COMMUNE D'ARBUSIGNY

PLAN LOCAL D'URBANISME

MODIFICATION N°1 DU DOSSIER DE PLU

RAPPORT DE PRESENTATION

OAP N°2
DENSIFICATION DU CENTRE BOURG
SECTEURS D'HABITAT INTERMEDIAIRE

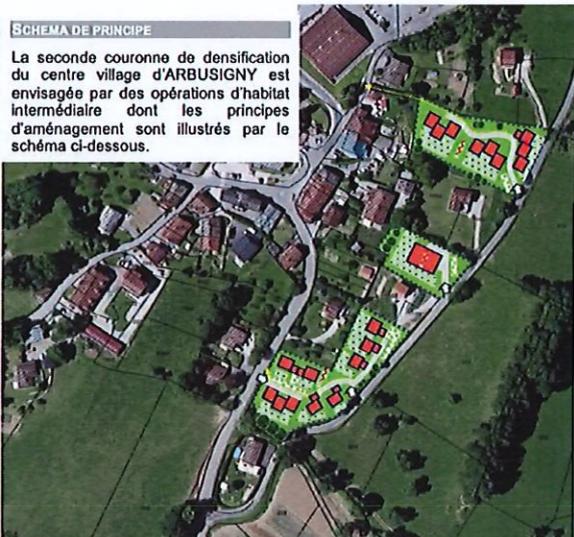
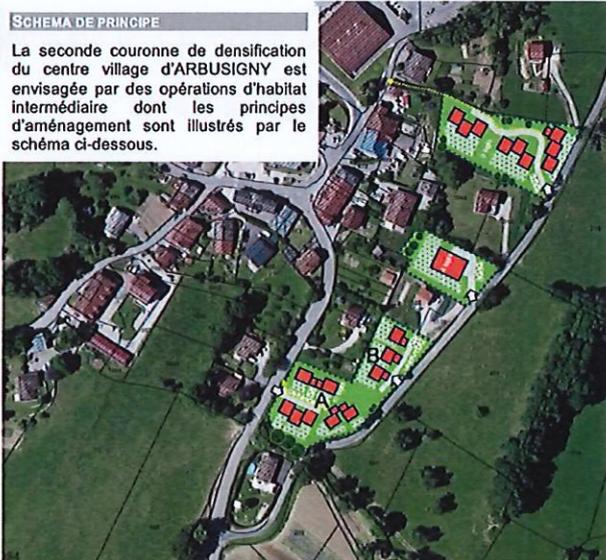
A ce titre, la commune a donc engagé une modification de son PLU afin de faire évoluer les principes d'accès véhicules et piétons au premier site concerné par l'OAP n°2 de son PLU, en mentionnant dès lors un accès à un sous-secteur A et un accès à un sous-secteur B.

Les schémas ci-dessous montrent l'évolution des principes d'accès aux deux parties du tènement, avec le retrait de la portion de voirie et de chemin piétonnier difficilement réalisable compte tenu des contraintes topographiques.

De la même manière, les flèches grises d'accès aux sous-secteurs A et B restent des PRINCIPES d'ACCES qui pourront être décalés dans les futurs projets de quelques mètres en amont ou en aval afin de permettre une meilleure intégration des futures constructions.

Concernant les dispositions écrites de l'OAP, ces dernières ne sont pas à modifier car elles restent cohérentes avec l'évolution du schéma. Seuls les sous-secteurs A et B introduits seront mentionnés.

Les dispositions écrites ne changent pas à l'exception de la mention des deux sous-secteurs A et B.
